Fra: Karl Haugstad <karl@morene.no>
Sendt: tirsdag 23. september 2025 13:37
Til: Teknisk Sakspost
Emne: «Innspill til områderegulering for Vigrestad skule og idrettsområde – planID 1119-202301»

Emne: 25/33124 Kom med innspill til ny områderegulering for Vigrestad skule og idrettsområde (planID 202301)

Hå kommune - Områderegulering for Vigrestad skule og idrettsområde (planID 202301) - Bane NORs uttalelse med innsigelse

Uttalelse - høring og offentlig ettersyn - reguleringsplan - Hå - områderegulering Vigrestad skule og idrettsområde - planID 202301

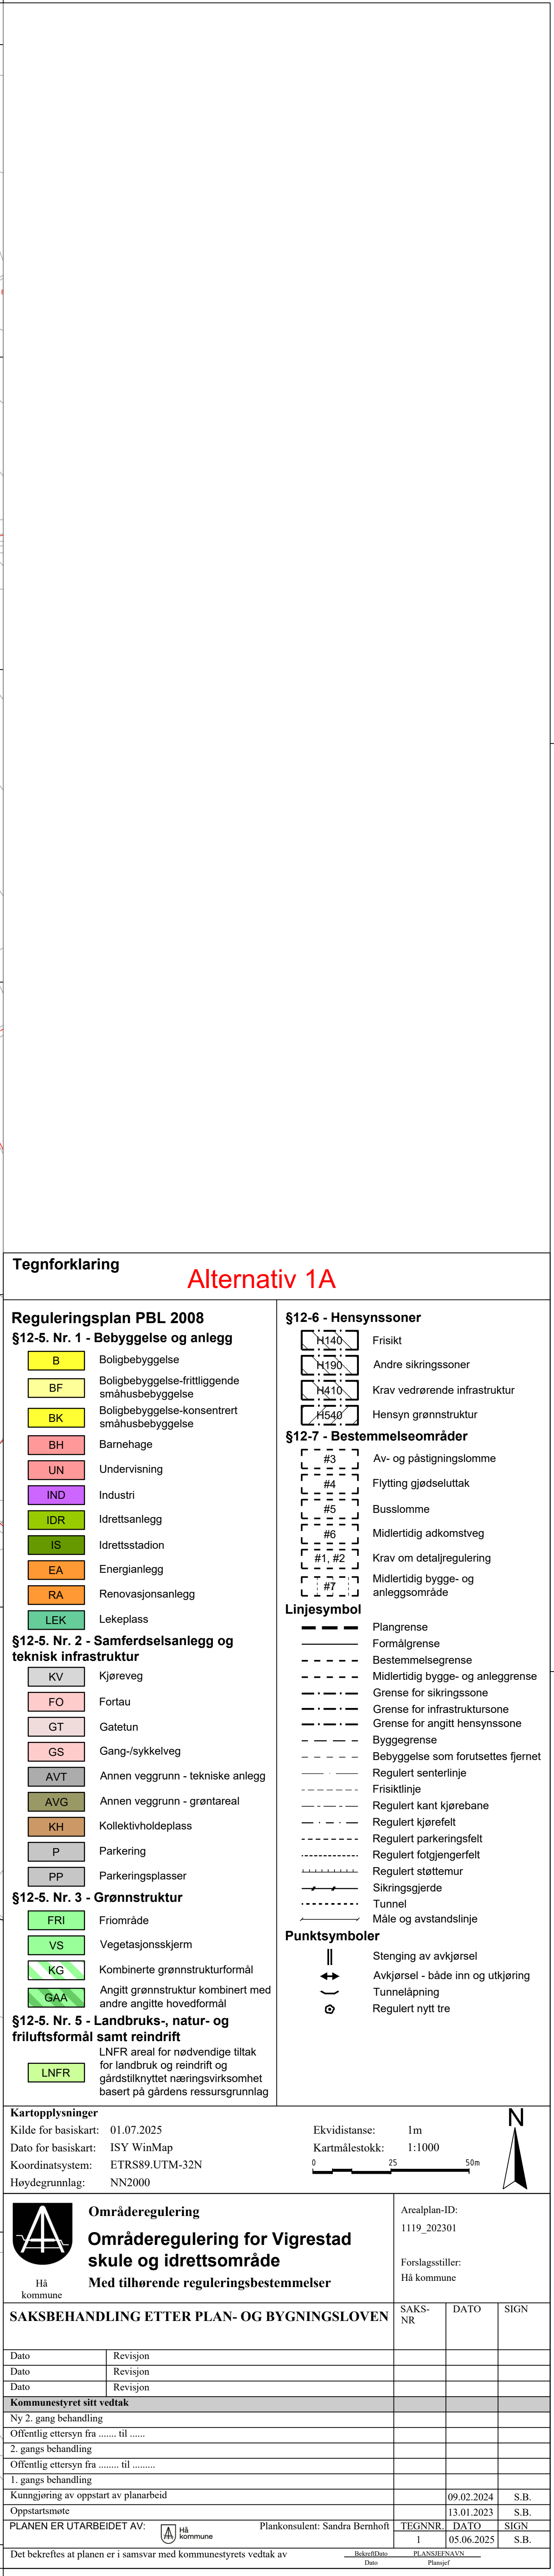
Vi forventer at midtrabatt som er tegnet inn på plankart fra Industrigata & ut til Haugstadvegen & fra Haugstadvegen til Rundveien bare er maling på asfalt & ikke en opphøyet midtrabatt lik den som er fra Rundveien og ut til Langgata.

Vi leverer gittesperr på lengder mellom 15m & 35m flere ganger i året.

Ved en opphøyet midtrabatt kommer ikke lange transporter til og kunne kjøre fra Industrigata & ut til Riksvei 44.

Da vil vi ikke kunne levere dette i fremtiden, og det er katastrofalt for videre drift for Stavnem & Vigrestad AS

Haugstadvegen 10, Vigrestad
Omlegging av innkjørsel
07.11.2025 - Målestokk 1:100 / A3
Landskapsark. Jens Peter Koefoed

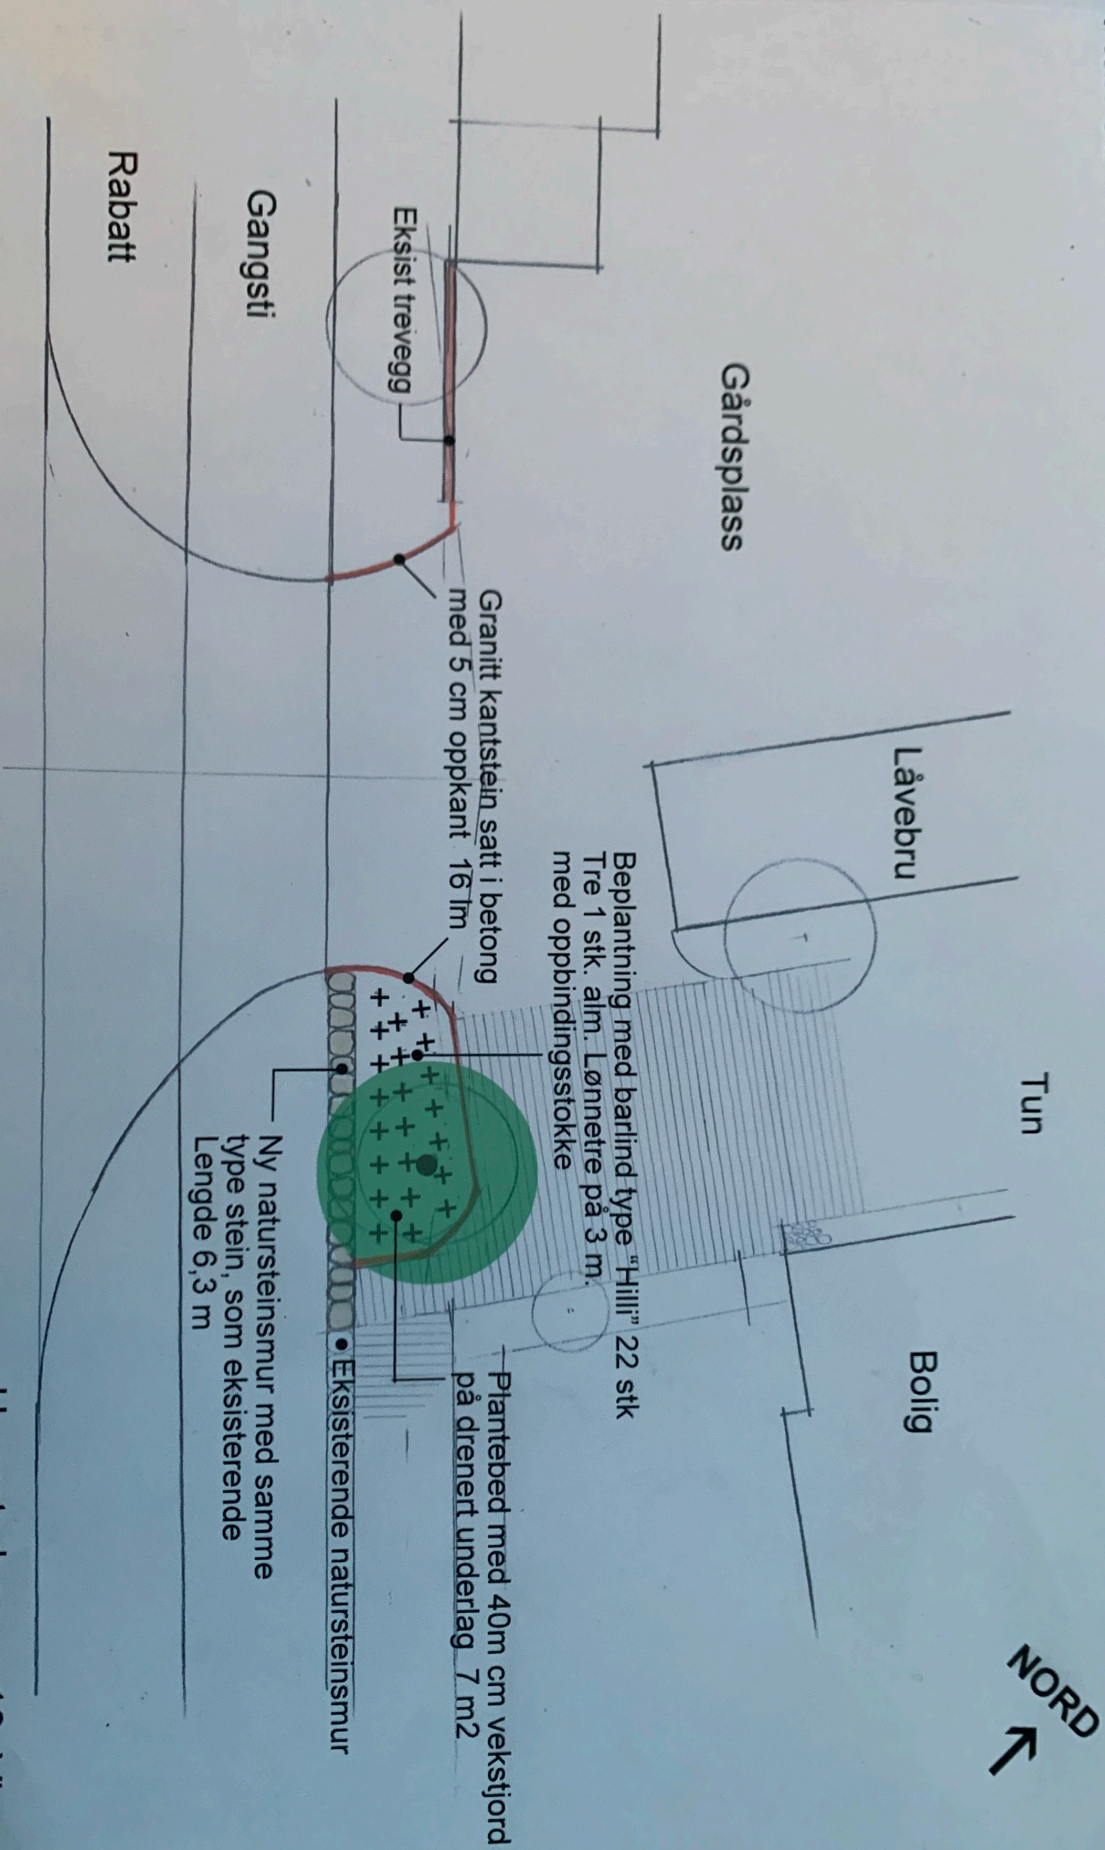
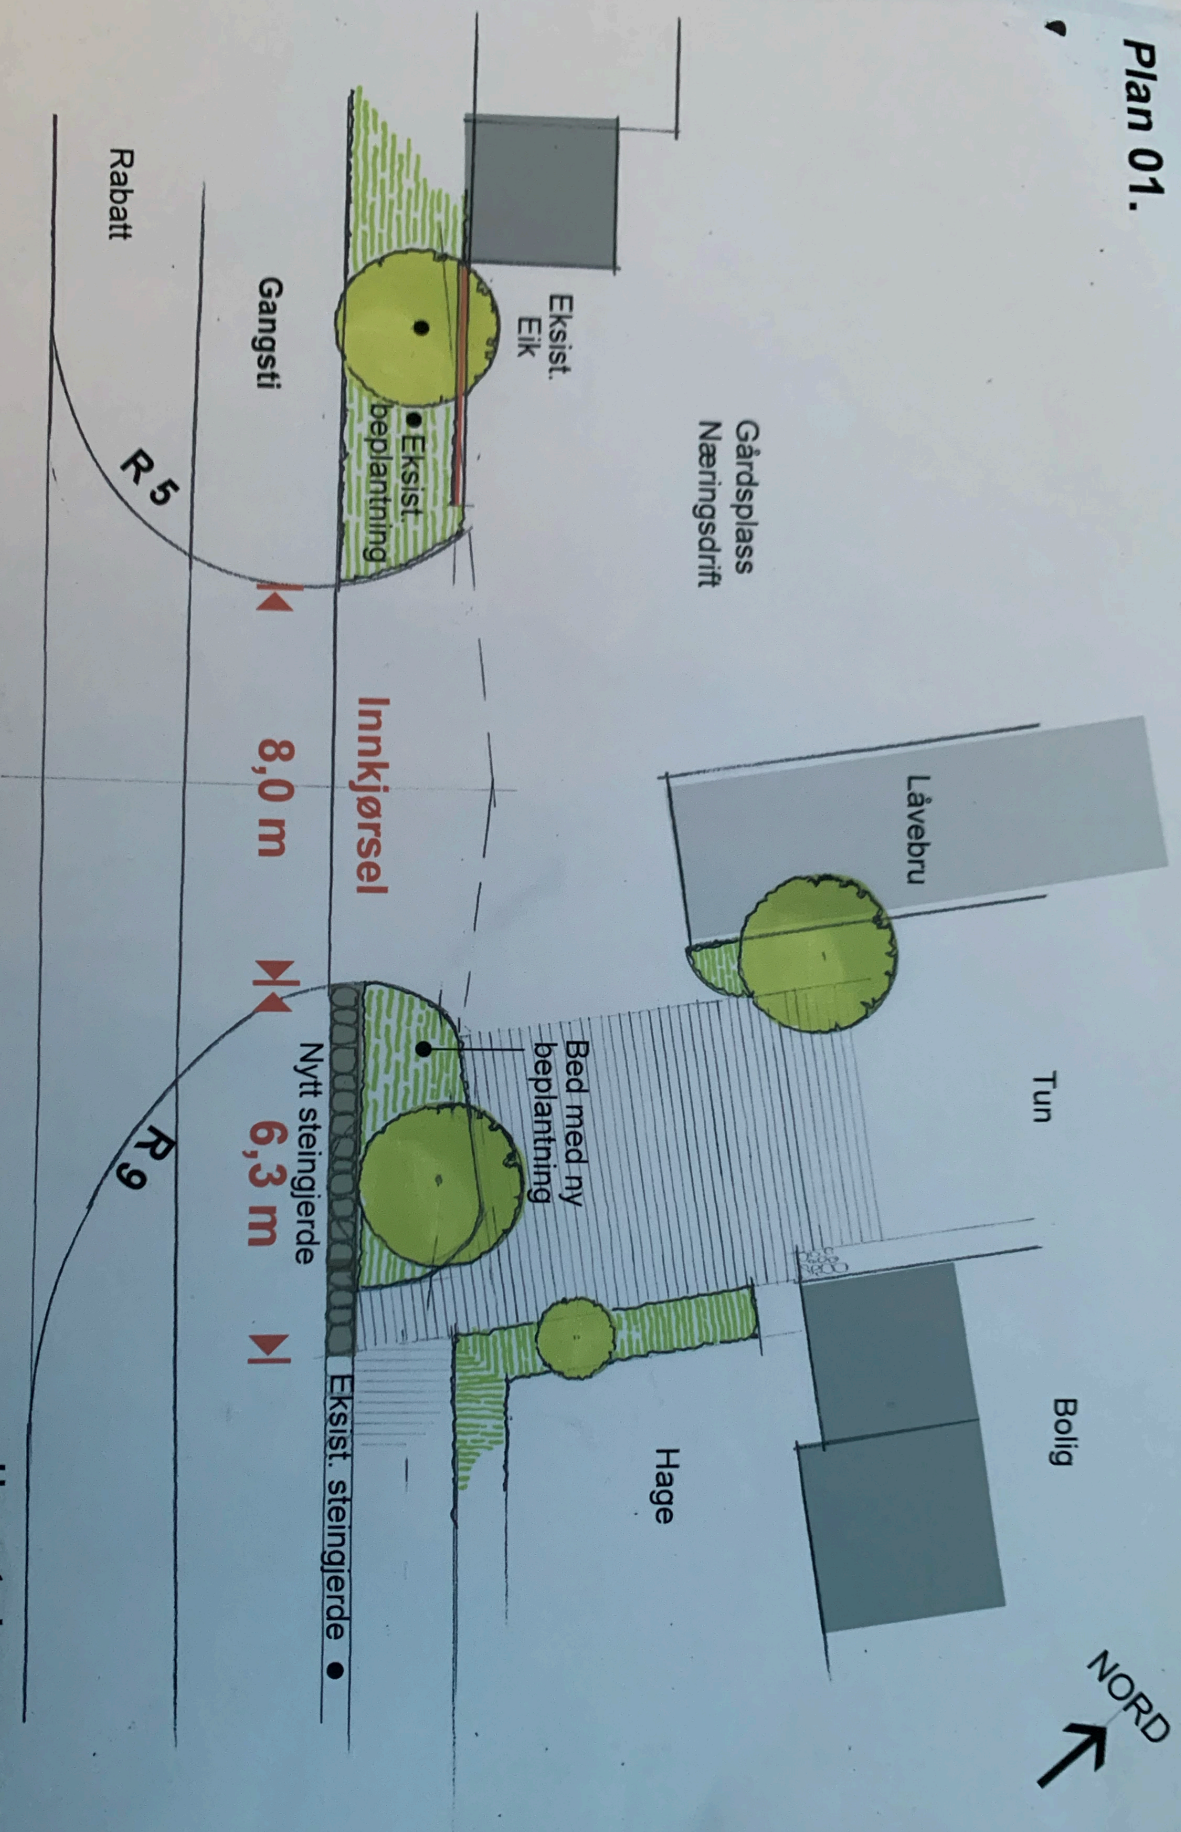
- Innkjørsel må være 8m brei for at en skal ha tilgang til tun og låve.
- Når endringer på eiendommen blir gjort forventer vi at fasade blir gjenopprettet i tråd med Jens Peter Koefoeds tegninger.
- Eiendommen skal ha helhet og sammenheng etter endringene. Bl.a. skal kutt i betong og asfalt være en hel flate, (ikke et lappverk) når endringene er gjort.
- Langs innkjørsel til skole og idrettsanlegg trengs skjerming grunnet mer trafikk. Vi vil at steingarden settes opp igjen, i lik utførelse og at beplantning med god nok høyde, i tråd med Jens Peter Koefoed tegninger plantes når endringene er gjort.
- Vi forventer at kommunen tar kost og arbeid i forbindelse med endringene.

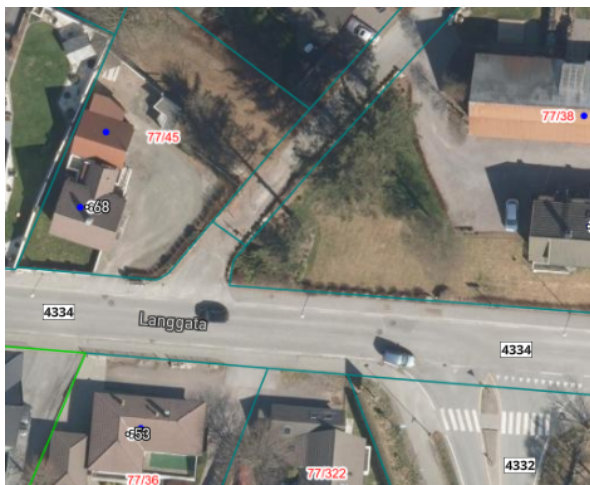
Det påligger foreldre å lære barna god og trafikk sikker trafikkultur. De minste barna bør følges, og det er også viktig å være seg bevisst sin egen atferd gjennom eksemplets makt. Skolen bør også ta på seg en rolle i dette arbeidet. Fylkesdirektøren oppfordrer kommunen til å vurdere forholdene på tilknyttende gang- og veiforbindelser inn mot fylkesveien og krysningspunkt, slik at ønska og tilrettelagte gangforbindelser framstår mest mulig attraktive.

Samtidig vil fylkesdirektøren undersøke lysforholdene i fotgjengerundergangen et stykke nord for Skulehagen, og vurdere om det er mulig å forbedre disse.

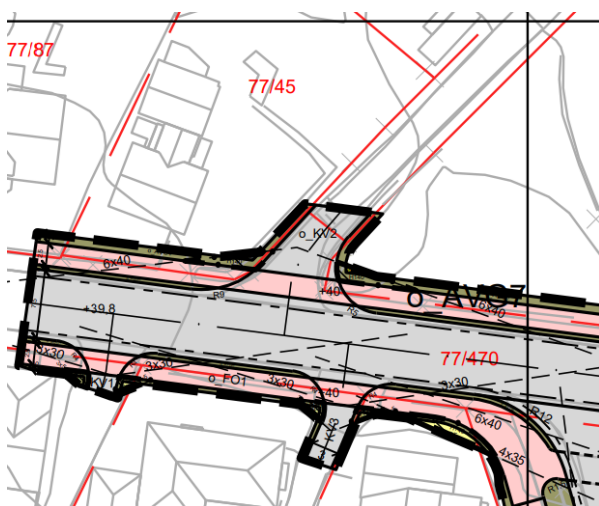
Forlengelsen av Hadlandshøyvegen vest for krysset Langgata x Rundvegen er i dag stengt for kjøring. Forbindelsen er kun åpen for myke trafikanter.

Fylkesdirektøren registrerer nå at kommunen i planforslaget har regulert et fullverdig kryss, men med feil i reguleringen av g/s-veien.

Fylkesdirektøren kan ikke akseptere at veien åpnes for motorisert ferdsel. Utformingen av o_KV2 må derfor endres slik at den kun ivaretar en g/s-veifunksjon som i dag. Dette betyr at o_KV2 må endres til g/s-vei.
